Mission régionale d'autorité environnementale

Avis délibéré de la Mission régionale d'autorité environnementale sur le projet de centrale photovoltaïque de Kourou- Pariacabo sur la commune de Kourou

n°MRAe 2021APGUY3

Figure 12 : Plan général du projet – Vue aérienne

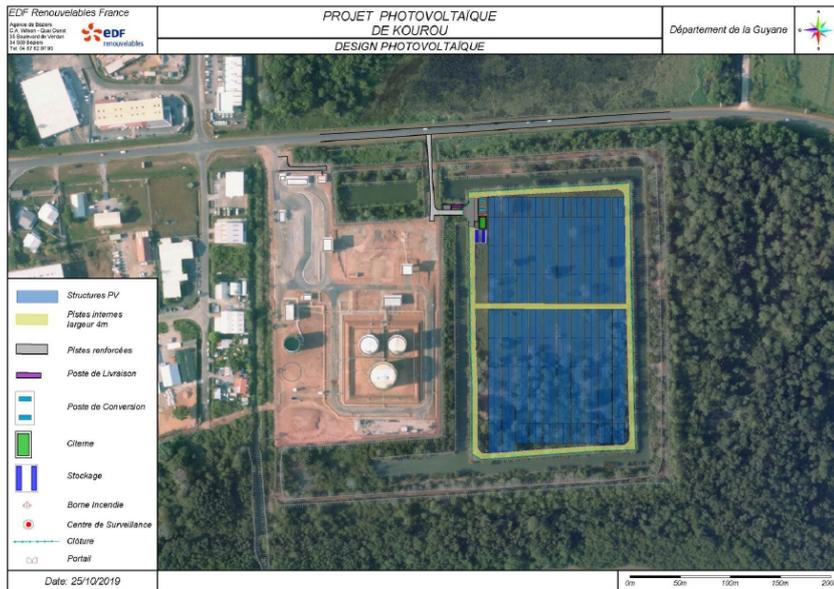
L'Ae s'étonne que le nombre de panneaux et le choix des techniques de fixations ne soient pas faits à ce stade du dossier, ou que cette absence de précision ne soit pas explicitée, d'autant plus que la superficie du projet et son plan sont connus.
